OBJET : Approbation de la modification de droit commun n°1 du PLU de Revel

MODIFICATION N° 1 DU PLAN LOCAL D'URBANISME

MÉMOIRE EN RÉPONSE AU PROCES VERBAL DE SYNTHÈSE DES OBSERVATIONS DU PUBLIC

Enquête publique 20 janvier 2025 au 20 février 2025

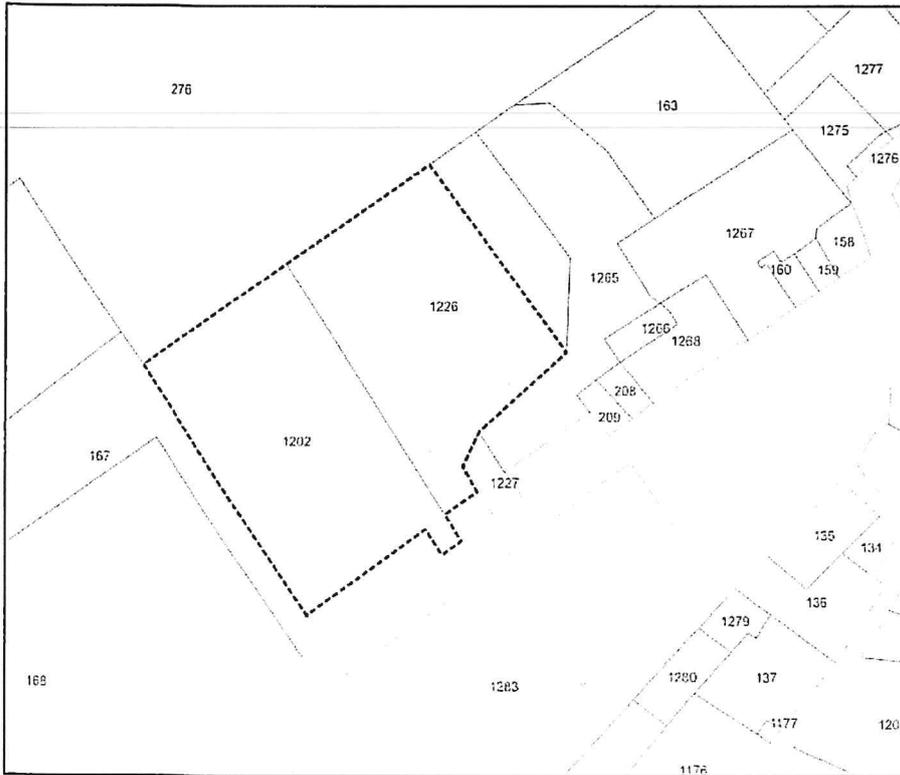
b) Les caractéristiques physiques et paysagères de la zone de projet annoncent : « *Un terrain relativement plat, occupé par un verger, en continuité immédiate du village. - Une situation en ouverture vers le nord, avec une vue potentielle sur la Chartreuse au Nord - Ouest, actuellement obstruée par la végétation, et une vue au Sud coupée par le mur de soutènement de la mairie. En bordure, un tissu bâti hétérogène, aux façades diversement orientés : rue du Village, mairie, toit plat du pavillon isolé à l'ouest.* » Cette dernière information est erronée, il s'agit en fait d'une maison avec toiture à pan unique incliné.

Cette information sera mise à jour.

Références cadastrales au moment de l'approbation du PLU

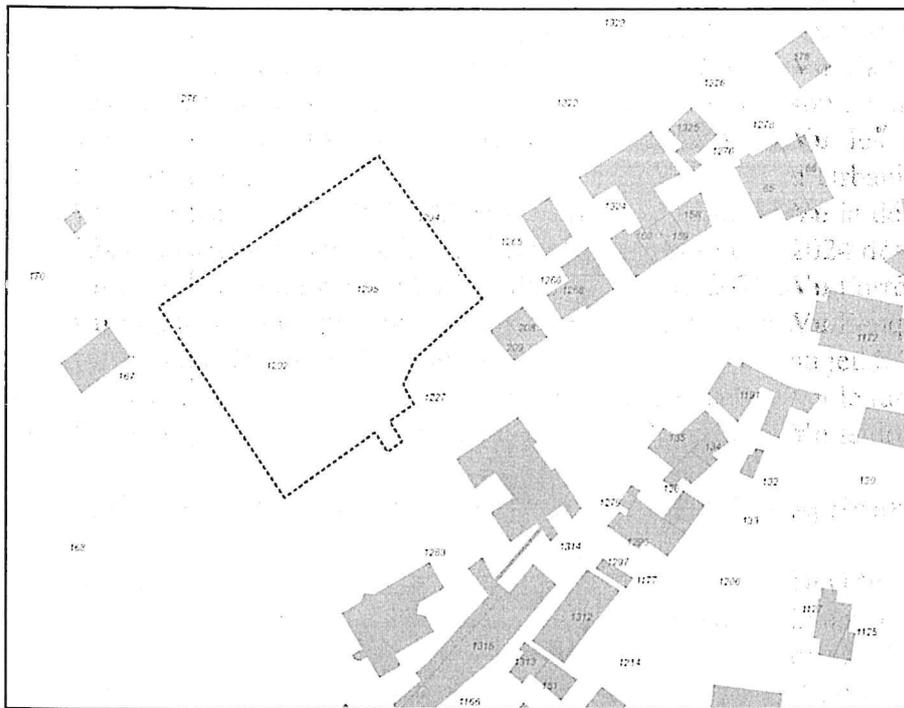
c) Mme REVOLON demande pourquoi le nombre de logement minimum a-t-il été revu à la hausse ? (De 6 à 8). D'autant que, comme évoqué dans sa contribution du 20 janvier, la superficie de l'actuelle parcelle AB1295 (remplaçant la parcelle AB1226), n'est plus de 2000m², mais de 1300m²).

Si la parcelle n°1226 a fait l'objet d'une division en deux (nouvelles parcelles 1295 et 1294), le périmètre de l'OAP reste inchangé. Comme le précise l'OAP, « une partie de la parcelle AB1226 (nouvelle parcelle 1294) est maintenue en espace agricole pour garantir une superficie suffisante à l'exploitation du tènement agricole voisin ». Ces deux nouvelles parcelles (1295 et 1294 en partie) représentent bien une superficie de 2000 m².

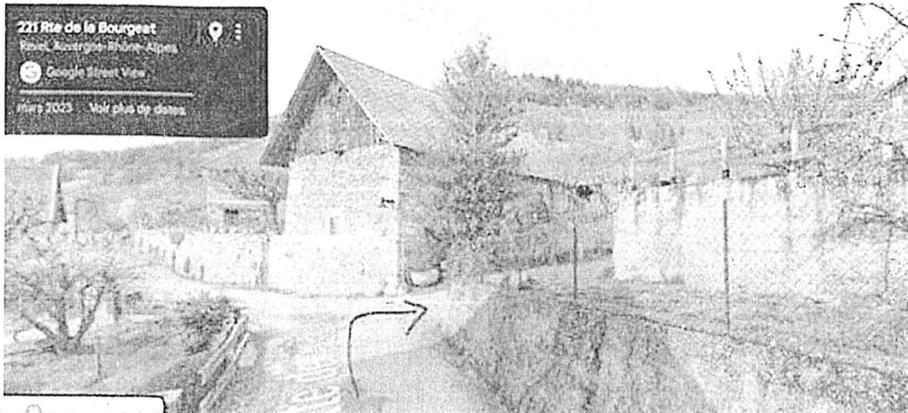
L'association les Amis de REVEL indique que de très nombreux ouvrages d'art seront impactés par la circulation générée par les aménagements à venir. Selon elle :

- Aucun document technique n'existe à ce jour permettant de garantir résistance des ouvrages d'art notamment aux charges importantes et autres eaux de ruissèlement ;
- Aucune anticipation ni projection n'existe visant à anticiper les risques potentiels et les frais colossaux associés aux rénovations.

La commune prend note de ces observations, qui ne font cependant pas partie des objets de la modification. La commune surveille et entretient quand cela s'avère nécessaire ces ouvrages d'art : le mur aux Jaillets ne présente pas de risque et est en bon état général (cf. rapport du Cerema) ; concernant la zone du secteur de M. Blanche, des travaux de reprise de voirie ont été effectués en 2024.

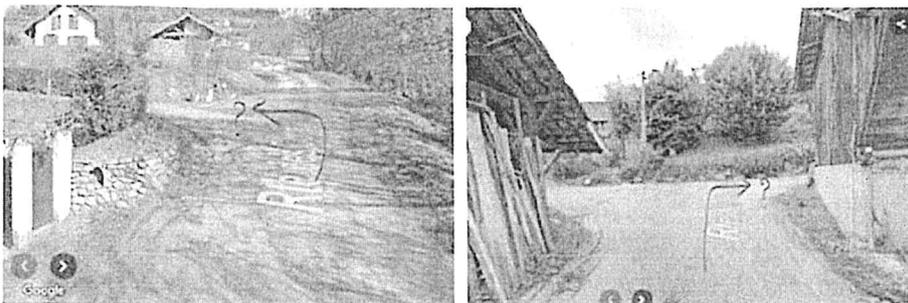
L'association les Amis de Revel note aussi que, route des Contamines (aux Jaillets), le rapport Cerema de novembre 2024, pointe deux zones à risque (cf. ci-après) et cf. triangles bleu) : un mur aux Jaillets : vu la longueur (propriété M. Bernard). Ainsi qu'une zone vers chez M. Blanche.
